福島第一原子力発電所
特定原子力施設への指定に際し
東京電力株式会社福島第一原子力発電所に対し
して求める措置を講ずべき事項についてへの
適合性について
(5・6号機滞留水移送設備の移送配管及び
移送ポンプの改良について)

2023年711月
東京電力ホールディングス株式会社

5・6号機滞留水移送設備の移送配管及び移送ポンプの改良に関する補足説明

指摘事項リスト（まとめ資料へ反映箇所）

図5 5・6号機滞留水低減対策

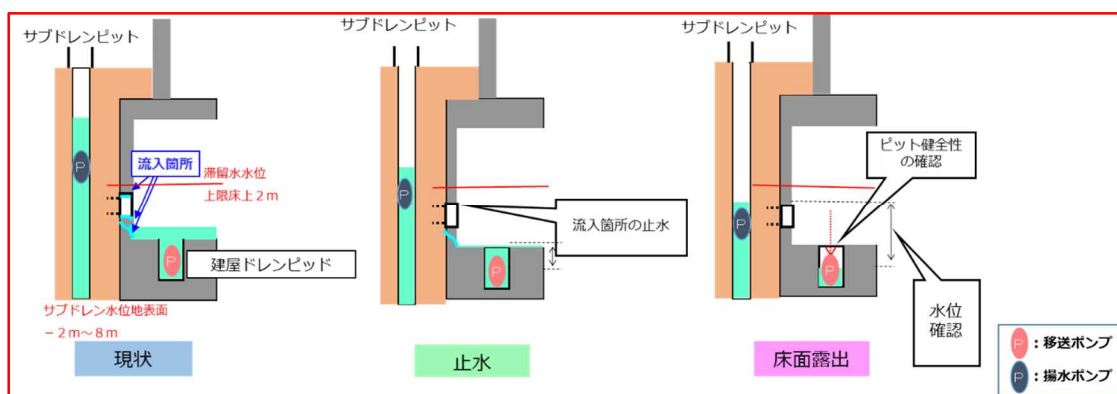
6	第01回	ポリエチレン管の仕様を記載すること。またそれが実施計画に記載されている内容と同じであればその旨も記載すること。	今回使用するポリエチレン管の仕様を記載、また実施計画に記載されている仕様と同じであるためその旨も記載した。	まとめ資料	II-14-1-3 II-14-4-2	2023年9月7日
7	第01回	今回対象となる規格を太字等で分かりやすく示すこと。	今回申請する対象範囲の規格について太文字下線を追加した。	まとめ資料	II-14-1-3	2023年9月7日
8	第01回	変更箇所であるポンプとポリエチレン管の耐震クラスについて示すこと。	変更箇所であるポンプとポリエチレン管の耐震クラスは規制庁から提示されている耐震指針に則ればCクラス相当ではあるが、当初設計がBクラス相当であり関連設備の波及的影響を考慮してBクラスでの設計と追記した。	まとめ資料	II-14-2-4	2023年9月7日
9	第01回	ポンプの運転方法と建屋内の水位管理の記載を入れ、ポンプの流量が変わっているためそれに対して問題がない旨を記載すること。	移送ポンプ揚程を変更するに当たり、20[m ³ /h]から18[m ³ /h]と値として減少してしまうが、移送時間を増やし対応するためポンプの変更による移送への影響はない。	まとめ資料	II-14-8-4	2023年9月7日
10	第01回	水撃について再度検討しその内容を示すこと。	水撃について再度検討し、配管最大使用圧力の範囲内であり水撃の心配はなくなったため記載を変更した。	まとめ資料	II-14-8-3	2023年9月7日
11	第01回	系統維持のための点検内容等を具体的に示すこと。	移送ポンプ及び弁、配管の点検方法についてはII-14-9検査可能性に対する設計上の考慮に示す。	まとめ資料	II-14-9-3	2023年9月7日
12	第02回	使用前検査に係る確認事項を「Ⅷ特定原子力施設の検査の受検」を作成し記載すること。	まとめ資料に反映を実施。	まとめ資料	Ⅷ-1-1～3	2023年9月27日
13	第02回	I-1-13の図5 5・6号機滞留水低減対策について、ポンプの凡例を付けること。	まとめ資料に反映を実施。	まとめ資料	I-1-13	2023年9月27日

図-3 5・6号機 滞留水貯留設備 系統概要図

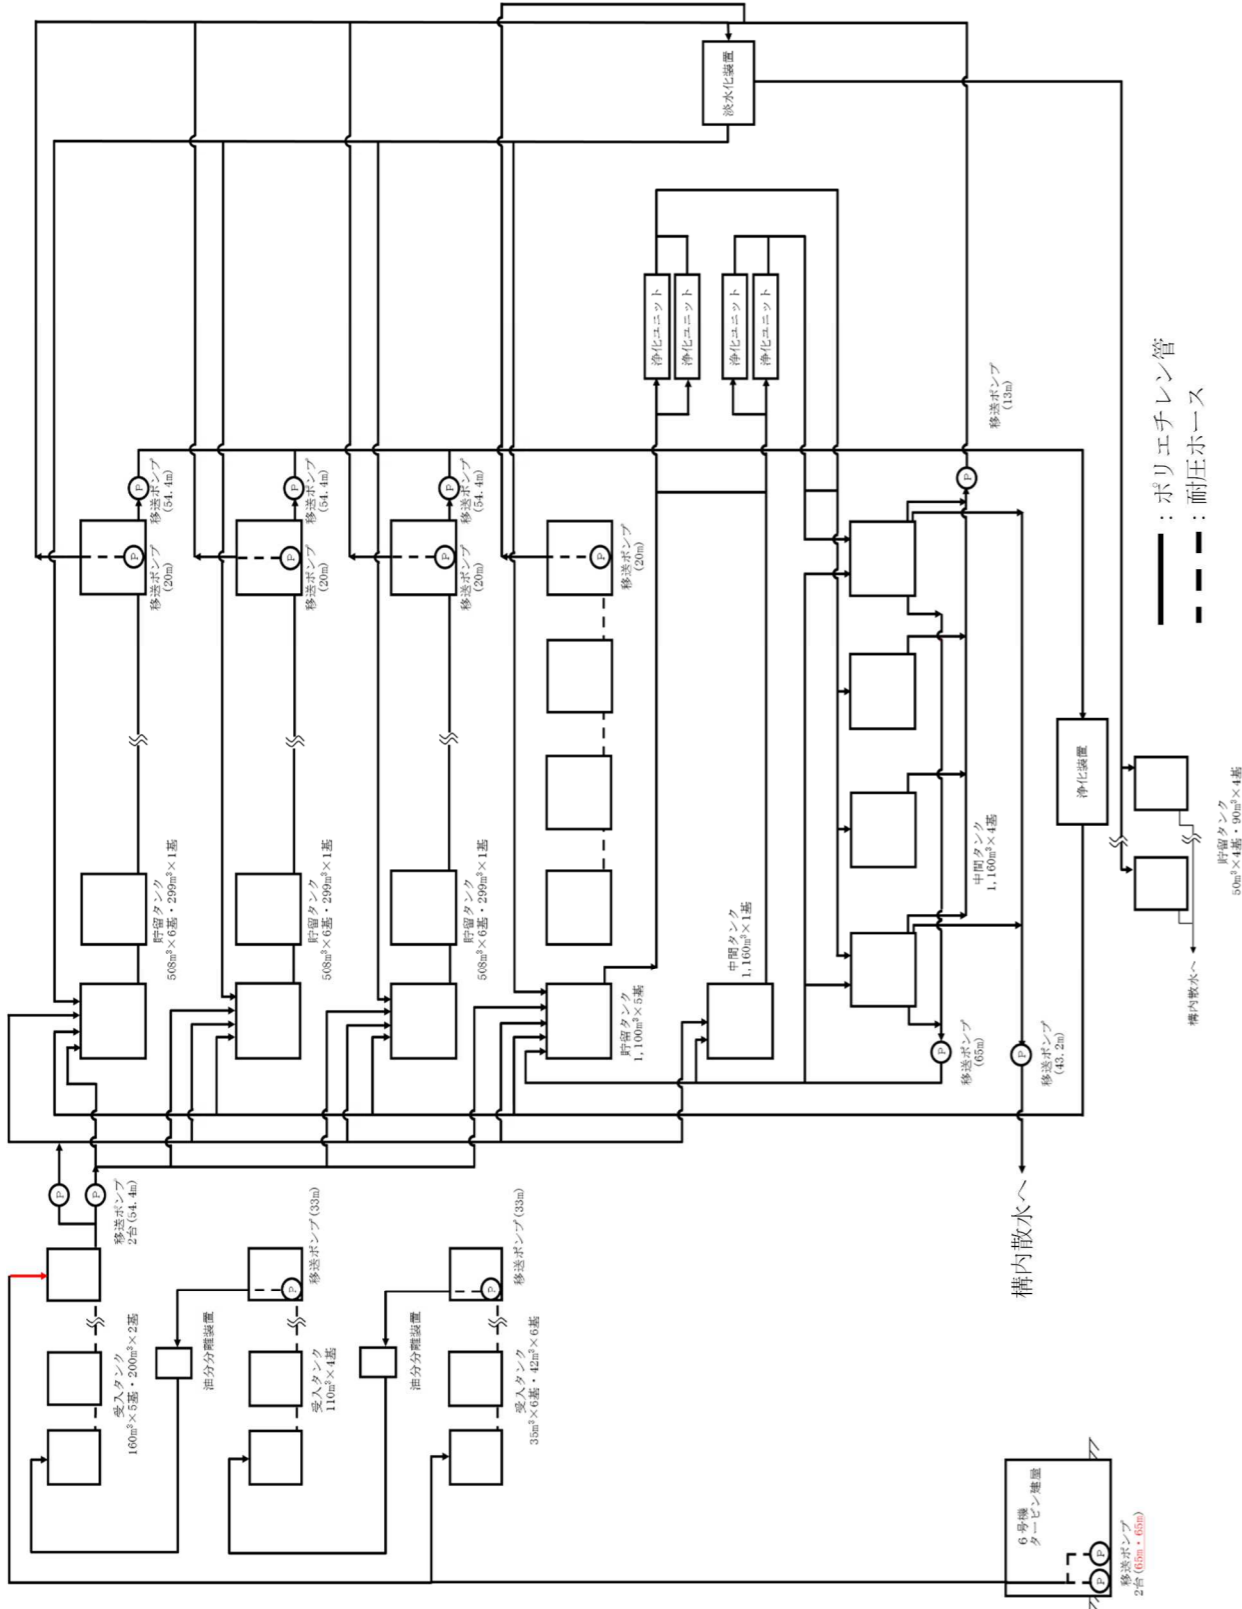
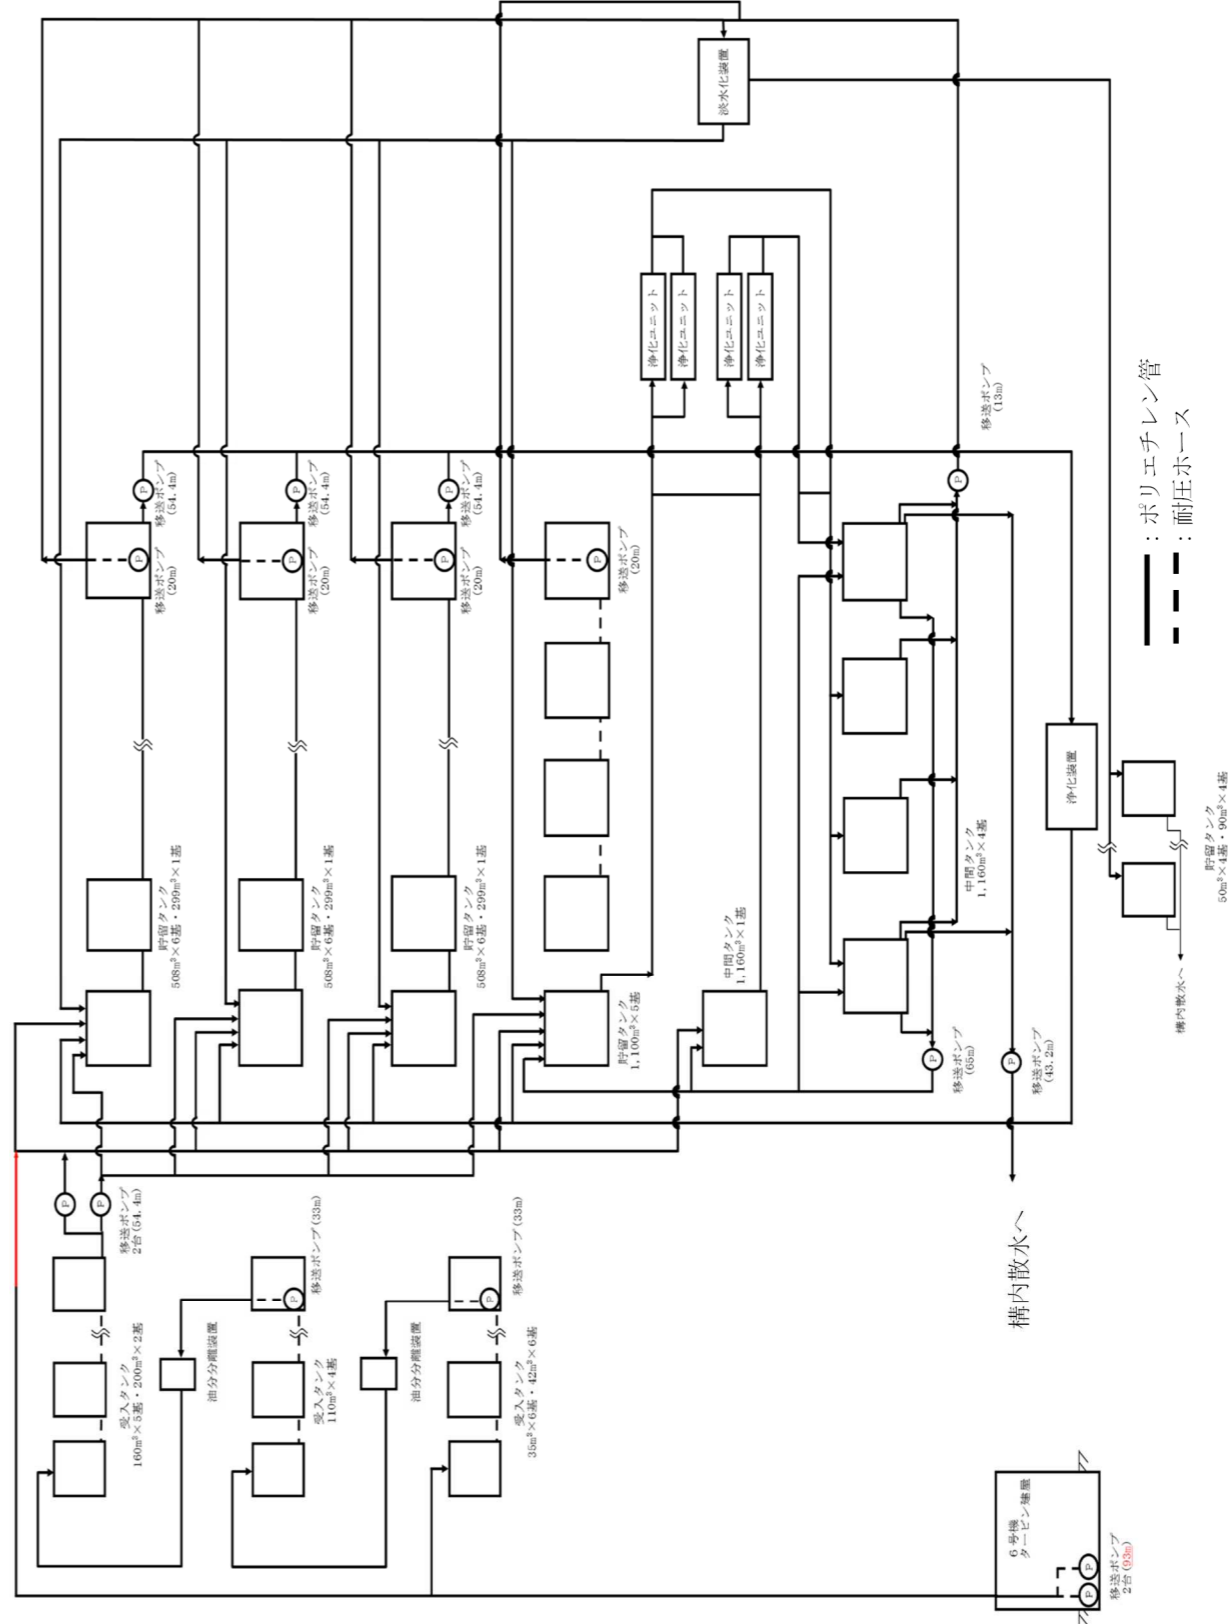
移送ポンプ及び移送配管改良に伴う、図面の変更

図-4 5・6号機 滞留水貯留設備 全体概要図

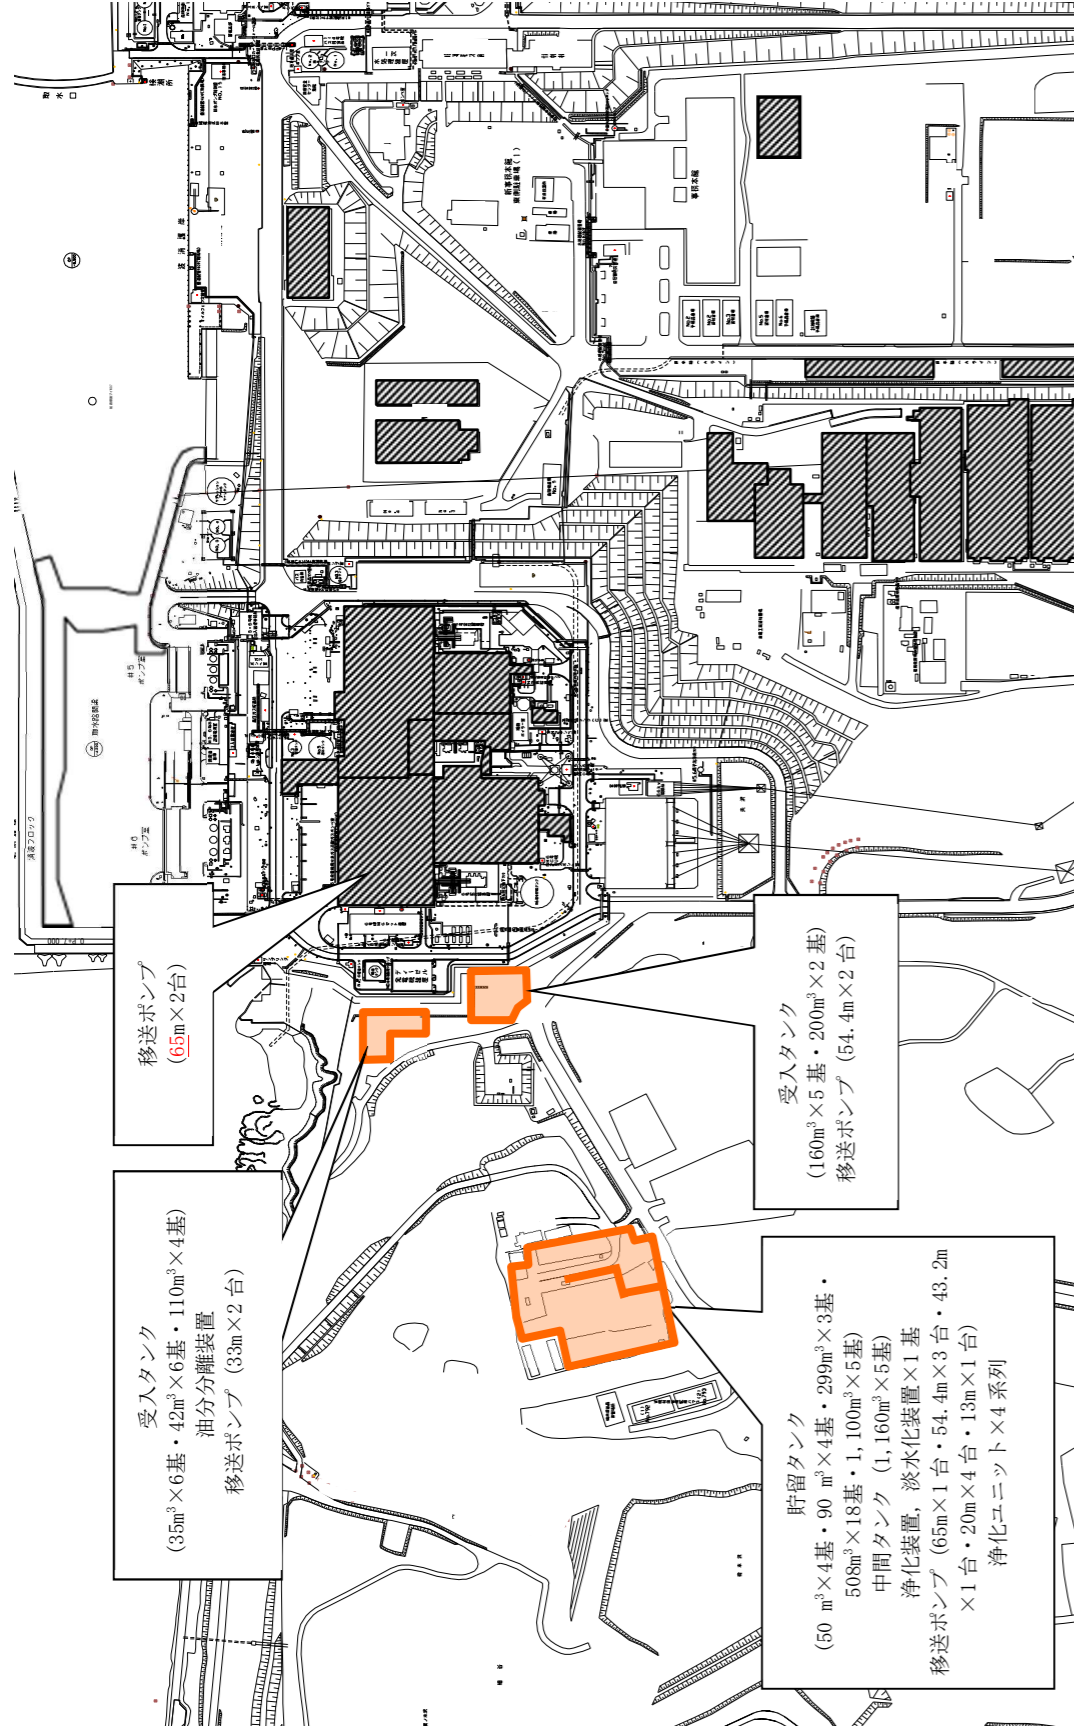
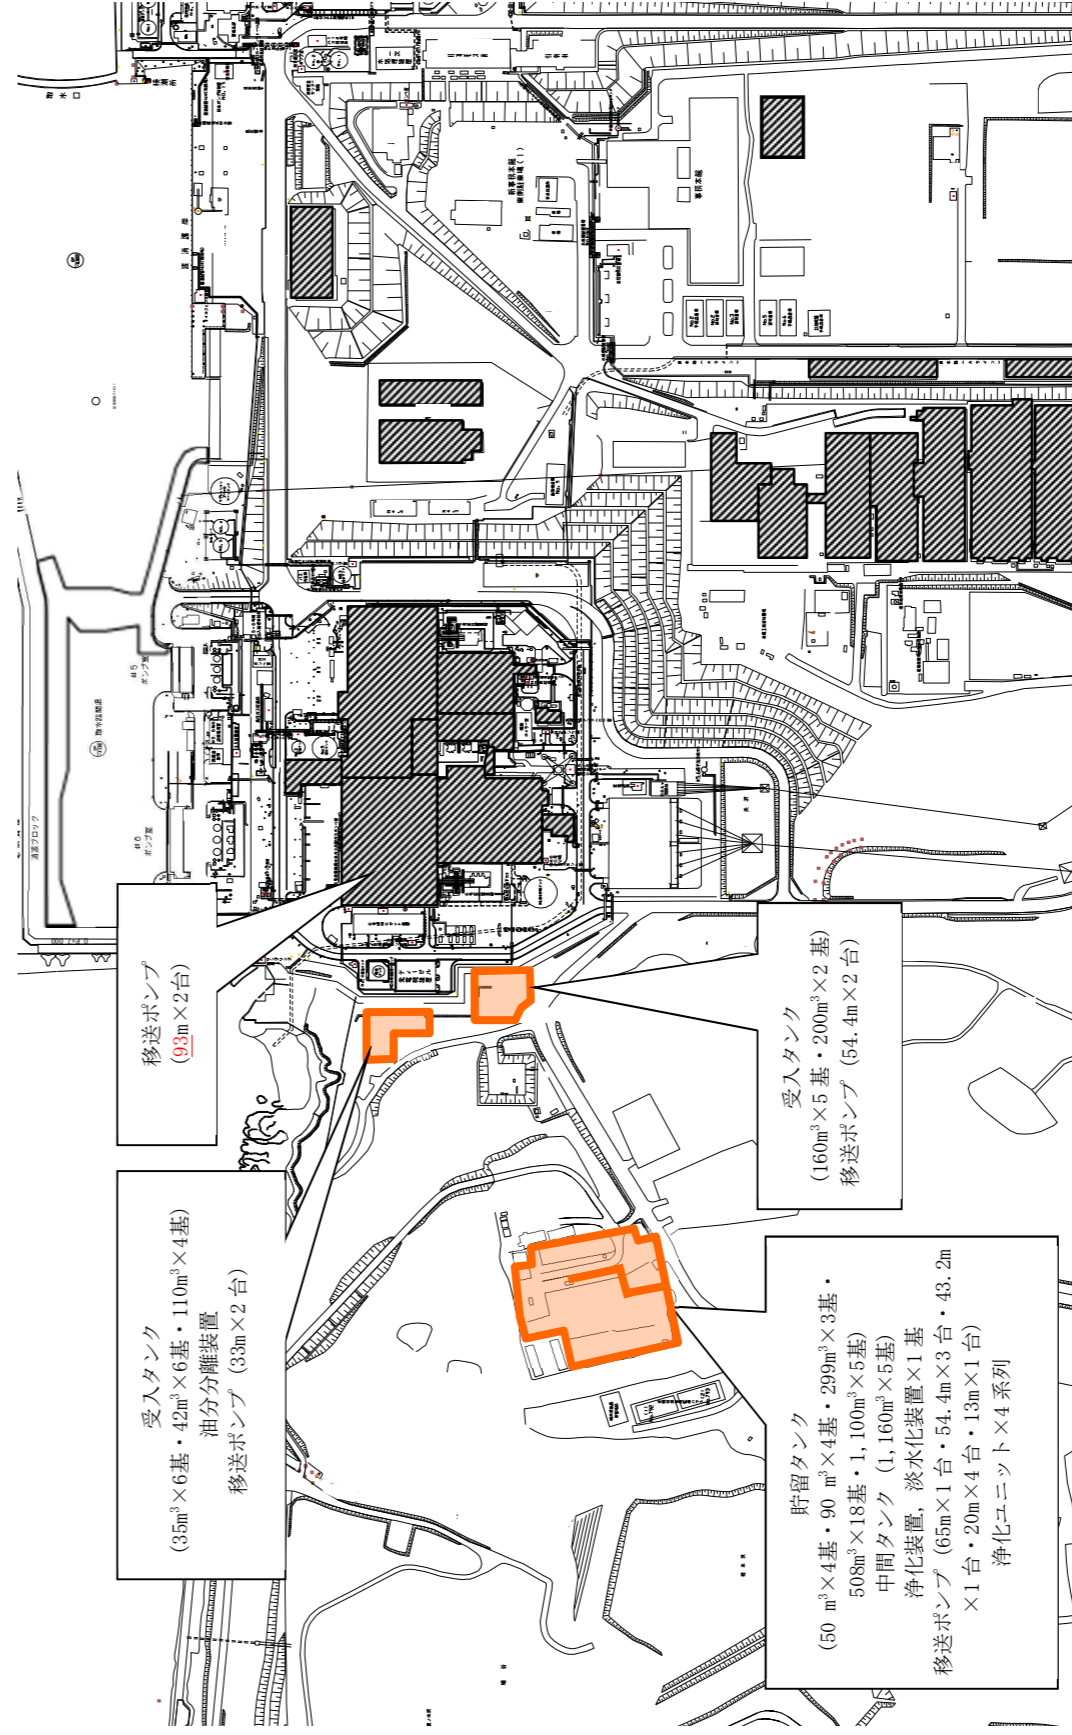
移送ポンプ改良に伴う、図面の変更
